COMUNE DI BARDOLINO
Provincia di Verona

PIANO URBANISTICO ATTUATIVO
DEI NUCLEI RURALI DI PREGIO
(Art. 10 L.R. 24/85)

TERZA VARIANTE PARZIALE - 2016
(Art. 20 L.R. 11/04)

R E L A Z I O N E
comprendente le modifiche alle Schede del PUA
(aggiornata alla DGC di approvazione)

SCHEMA n. 45 – CADELL'ORA n. 3 di PUA

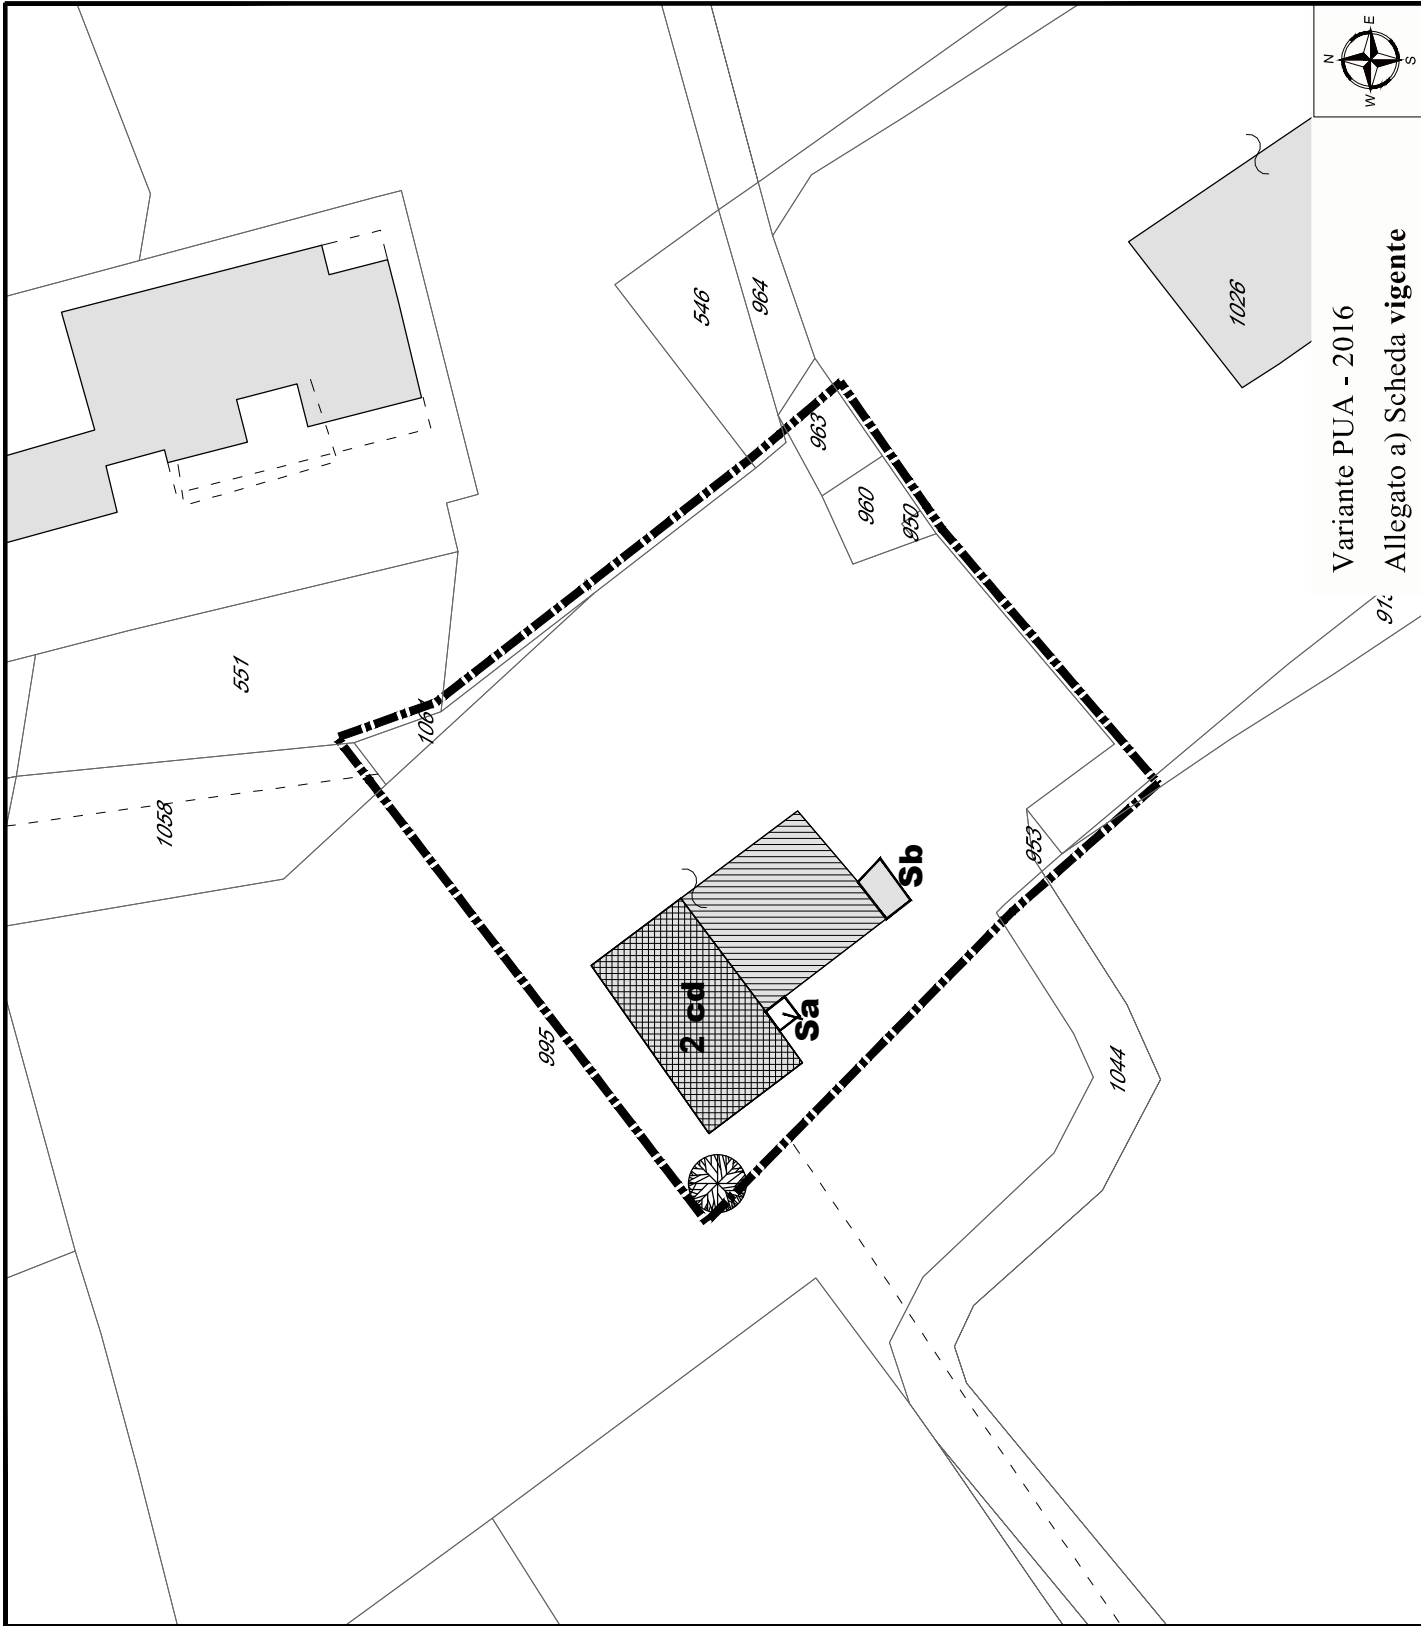
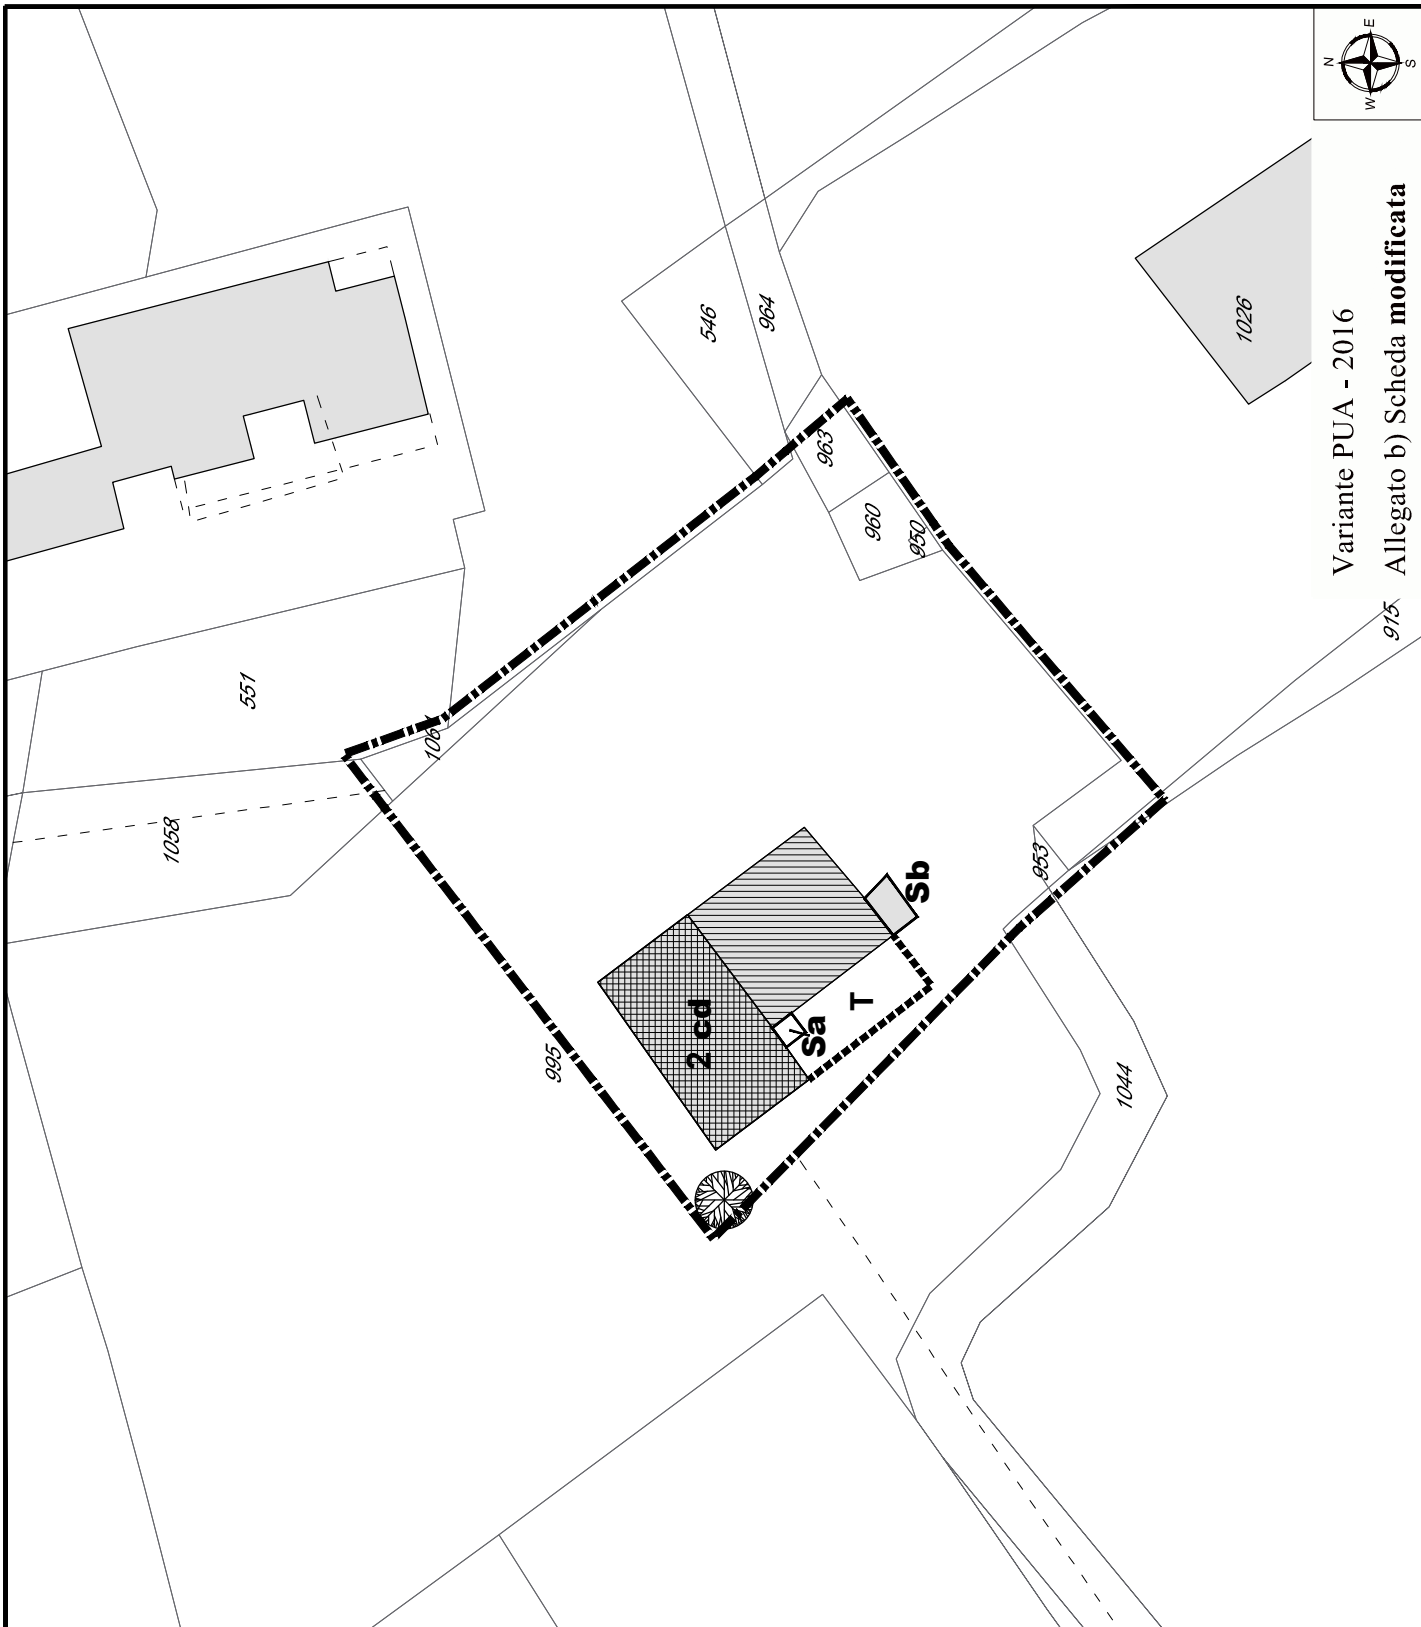
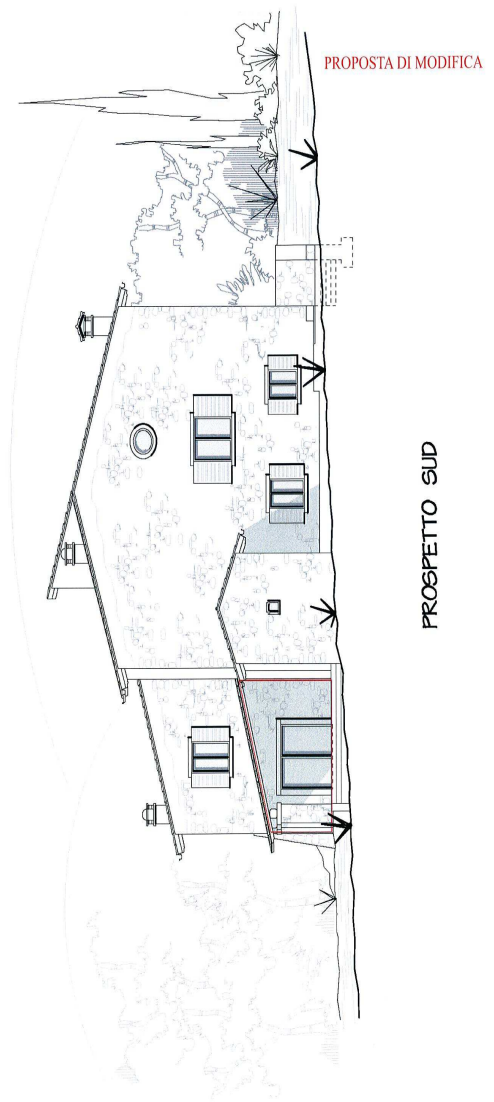
L'istanza n. 3 (vedi schema in premessa) si riferisce alla corte Cadell'Ora, che è già stata ristrutturata completamente con recupero anche della parte rustica a residenza. Proprio questo corpo contiene al piano terra l'ingresso e la cucina, ambienti per i quali è sentita la necessità o almeno l'opportunità di un porticato, a riparo dal soleggiamento, unito al piano terra sul fronte sud.

Il portico verrebbe posizionato, correttamente, nello scanso fra vecchia casa d'abitazione e originario annesso rustico, che rimane più arretrato. Il portico non contrasta come tipologia con il rustico, con il quale anzi spesso è abbinato nella tradizione costruttiva locale. Il portico deve rimanere aperto sui due lati liberi, avere altezza di un piano e copertura a falda in coppi su orditura in legno.

Sulla planimetria a scala 1/500 della corte n. 3 Cadell'Ora viene riportato il tratteggio con lettera T (tettoia) sulla superficie sopra definita. Le prescrizioni su altezza, lati aperti e copertura possono essere date nel permesso edilizio.

Comune di Bardolino
 PUA Schede Nuclei Rurali di Pregio
 Nucleo: **EREMO** SCHEDA n. **28**
 Scala 1:500 SCHEDA n.
 Aggiornata alla Variante 2016

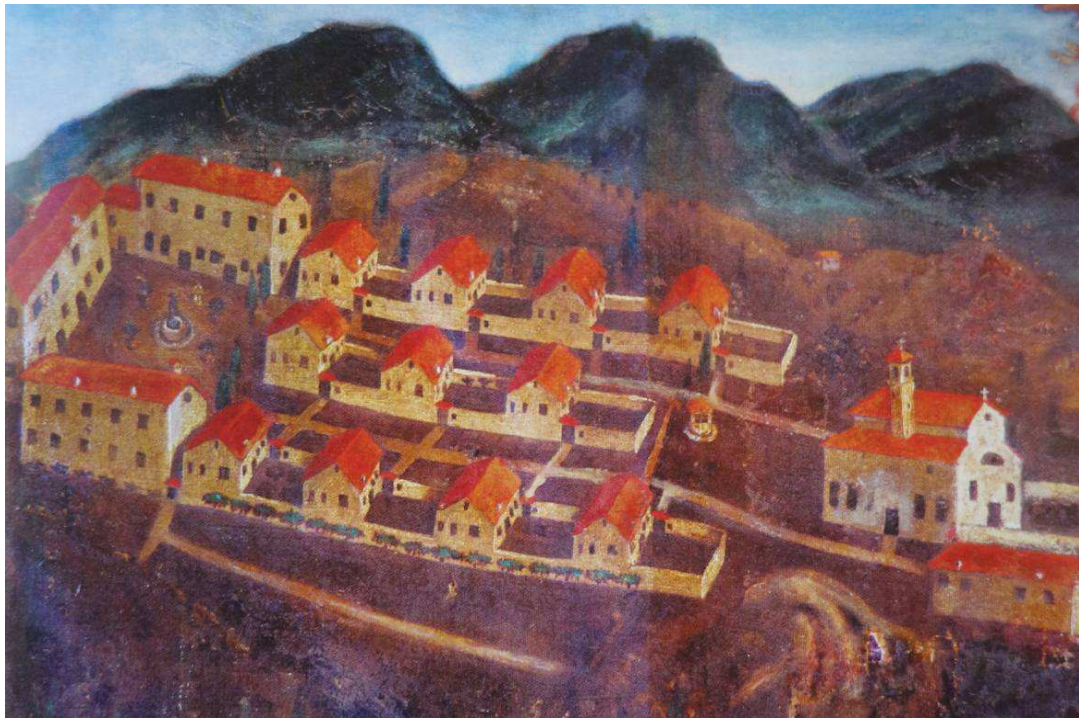
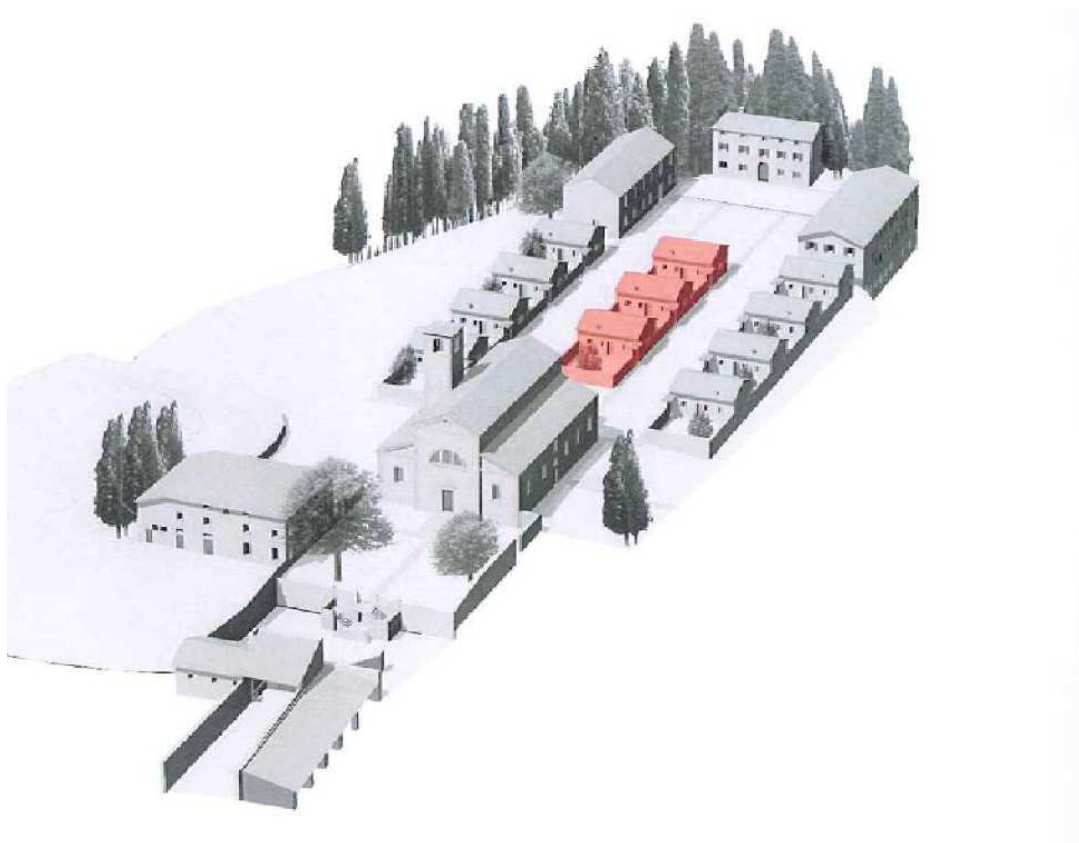
A livello di PUA le indicazioni non cambiano: il restauro conservativo e filologico ammesso può comprendere anche la reintegrazione di parti demolite e storicamente documentate. Perciò la planimetria del monastero modificata, qui allegata, ha solo valore dimostrativo e di simulazione, e comunque indica la disposizione favorevole dell'Amministrazione comunale verso l'iniziativa di conservazione e valorizzazione di una presenza così straordinaria nel suo ambiente storico.
